표준화 대통합

25년 제 3차 표준화 반영완료
마지막 수정 : 25. 12. 14.

표준화 대올림픽

전동기 하부 고정Plate 두께
설치도면과 상이함

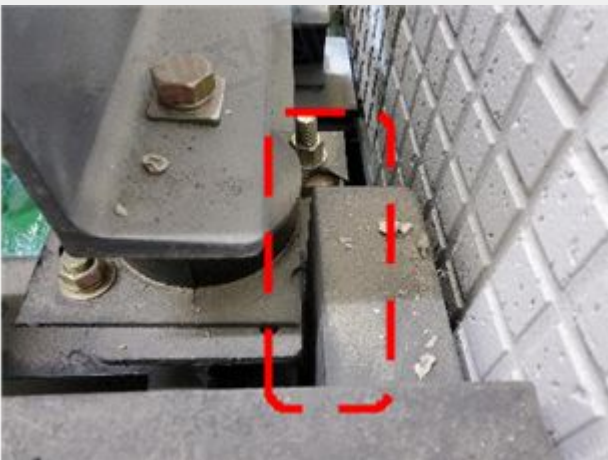
제조사 제출 설치도면: 12mm
현장 실측치 : 9mm

권상기 받침대 c-잔넬 일부 임의 변형됨(설치도면과 상이함)

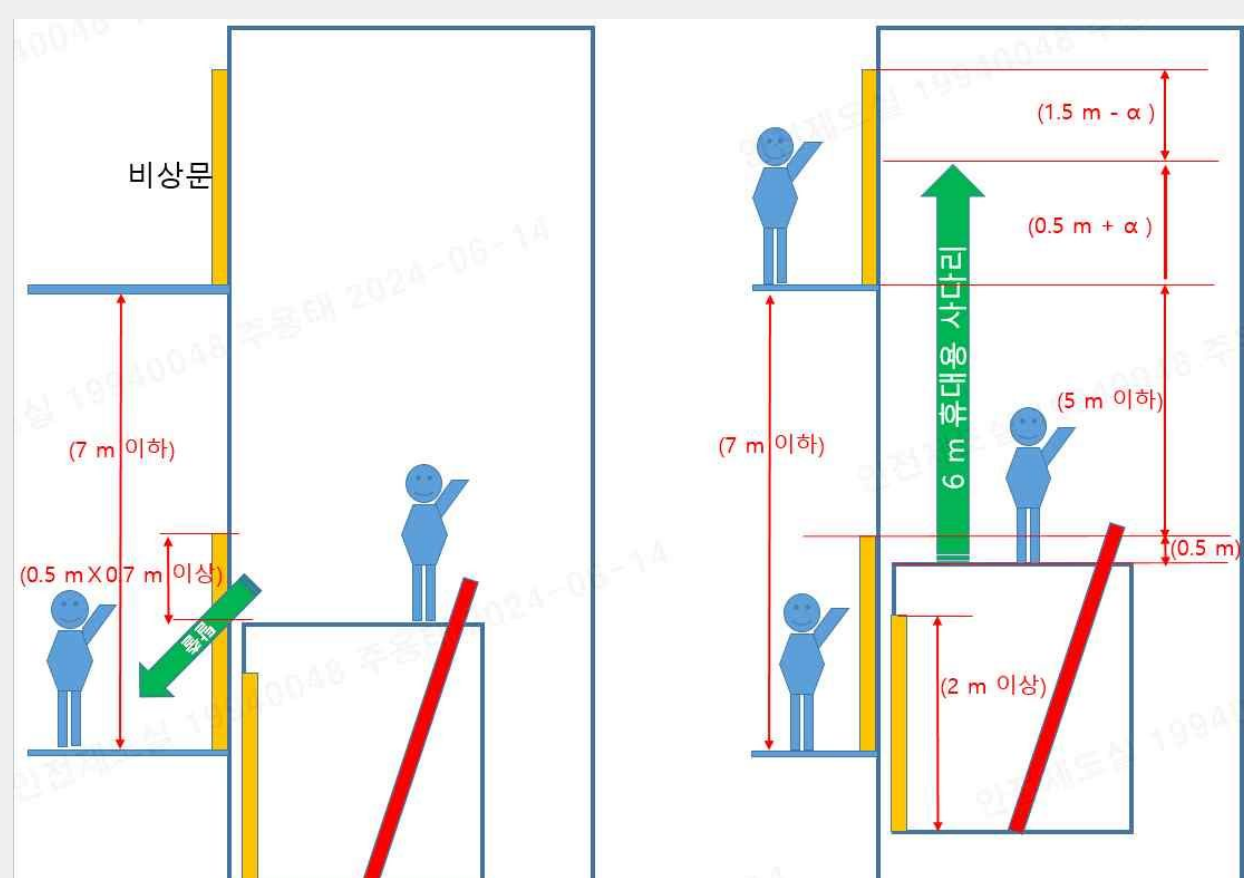
관련 법령 / 고시	◆ 「승강기안전부품 안전기준 및 승강기 안전기준」[별표 22] 엘리베이터 안전기준 17.2.8.9 2개의 출입구를 갖는 카 엘리베이터가 2개의 출입구를 갖고 모든 승강장의 방화구획된 로비가 소방관 접근 층의 로비와 같은 측면에 위치한 소방구조용 엘리베이터는 다음과 같은 추가적인 사항이 적용된다. 가) 카 조작반(문 열림 및 비상통화버튼 포함)은 카문 출입구 근처에 각각 있어야 하며, 일반용 및 소방구조용 카 조작반으로 구분된다. 나) <u>소방구조용 카 조작반은 모든 승강장의 방화구획된 로비와 소방관 접근 지정 층의 로비와 같은 측면에 위치</u>하고, 2단계에서 소방관이 사용하기 위한 것으로 소방구조용 엘리베이터 알림표지(그림 28)가 있어야 한다. 다) 일반용 카 조작반의 버튼은 2단계가 시작될 때 모두 무효화되어야 한다. 라) 소방구조용 카 조작반은 2단계 시작과 동시에 작동되어야 한다. 17.2.2.3 2개의 카 출입문이 있는 경우, 소방운전 시 어떠한 경우라도 2개의 출입문이 동시에 열리지 않아야 한다.

1	[안내]2개의 출입구를 갖는 소방 구조용 엘리베이터의 카 조작반
표준 화 검토 의견	EN 81-72 (2020) 5.8.9.1 Where a firefighters lift has a dual entry car and all the firefighters lift safe areas are located on the same side as that of the fire service access level, the following additional requirements shall apply: a) In the case of one car operating panel: 1) the car operating panel shall have 2 door open buttons, which are easily identifiable as to which door they are associated; 2) the door open button for the fire service access level side shall be illuminated in Phase 2 and the other door open button shall be made inoperative in Phase 2 and doors not located at the same side of the fire service access level shall not be able to open. b) In the case of more than one car operating panels: 1) the car operating panel adjacent to the fire service access level side (see Annex B) is for firefighters use in Phase 2 and shall be marked with the firefighters lift pictogram (see Annex G); 2) other car operating panels shall be made inoperative in Phase 2; 3) if the firefighters car operating panel includes more than one door open button, the door open button corresponding to the fire service access level side shall be illuminated in Phase 2 and the other door open button made inoperative in phase 2; 4) doors not on the same side as the fire service access level shall not be able to open. NOTE EN 81-70 does not apply to this car operating panel when it can be used by the firefighters only, except when using keypad. 5.8.9.2 Where a firefighters lift has dual entry car and all firefighters lift safe areas are not located on the same side as that of the fire service access level, the following additional requirements shall apply: a) only one car door shall be open at a time and only on the side of the firefighters lift safe area at that level; b) in the case of one car operating panel: 1) the car operating panel shall have 2 door open buttons, which are easily identifiable as to which door they are associated; 2) in Phase 2 when the lift is standing at a level or the lift is in motion with a car call registered, the available side(s) of the safe area at the destination landing shall be indicated by illuminating the corresponding door open button(s) and other door open buttons shall be made inoperative. c) in the case of more than one car operating panels: 1) only one of the car operating panels shall be for firefighters use in Phase 2 and shall be marked with the firefighters lift pictogram (see Annex G); the car operating panel for firefighters use shall serve all intended floors and have two door open buttons; 2) when the lift is standing at the floor level, the available safe area side(s) on that level shall be indicated by illuminating the corresponding door open button(s) in Phase 2 and other door open buttons shall be made inoperative; 3) when the lift is in motion and a car call registered, available side(s) of the safe area at the destination landing shall be indicated by illuminating the corresponding door open button(s) in Phase 2; 4) other operating panels shall be made inoperative in Phase 2. NOTE EN 81-70 does not apply to this car operating panel when it can be used by the firefighters only, except when using keypad.

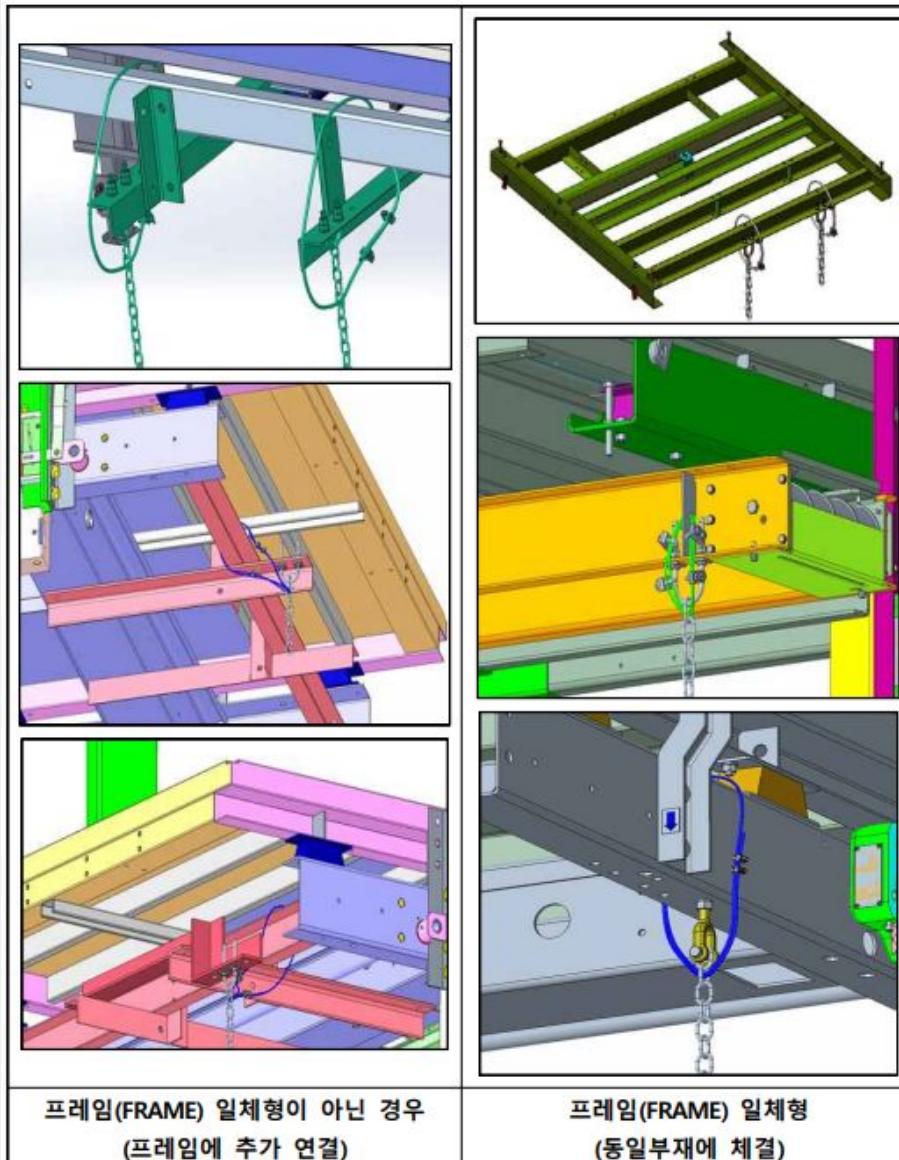
1	보상수단 추락방지 보호조치의 공장용접 허용 여부
현안 사항	균형추 프레임에 보상수단이 결속되는 부분에 대한 용접고정 불가
관련 법령/ 고시	◆ [별표 22]「엘리베이터 안전기준」 9.6.3 보상 수단은 안전율 5로 보상 수단에 가해지는 모든 정적인 힘에 견딜 수 있어야 한다. 주행구간의 꼭대기에 카 또는 균형추가 있을 때 갖는 보상 수단의 최대 매달린 무게와 전체 인장 도르래 조립체 무게의 1/2이 포함되어야 한다. 9.6.4 추가적인 보호조치 보상 수단이 체인인 경우에는 6.9.3을 만족하는 추가적인 보호조치를 하여야 하며, 추가적인 보호조치는 고정부 이탈 등으로 인한 체인의 추락을 방지하기 위해 체인 연결부와 다른 부재에 연결되어야 한다 비고 보상체인 고정부가 균형추 또는 카의 프레임에 직접 연결된 경우 추가적인 보호조치의 고정부도 같은 부재(프레임)에 연결할 수 있다.
종전 표준 화	◆ 2023년 제3차 승강기 검사방법 표준화 협의체 결과 - (적용) 「승강기안전부품 안전기준 및 승강기 안전기준」 [시행 2022. 3. 2.] [행정안전부고시 제2022-18호, 2022. 3. 2., 일부개정] 부칙에 따라 2023년 3월 2일 이후「건축법」에 따른 건축허가를 신청(건축허가를 신청하기 위하여 「건축법」제4조에 따른 건축위원회에 심의를 신청한 경우를 포함한다)하거나 건축신고를 하는 경우부터 적용 - (안전율) 인증심사 시 검토 1. 균형추의 추가적인 보호조치
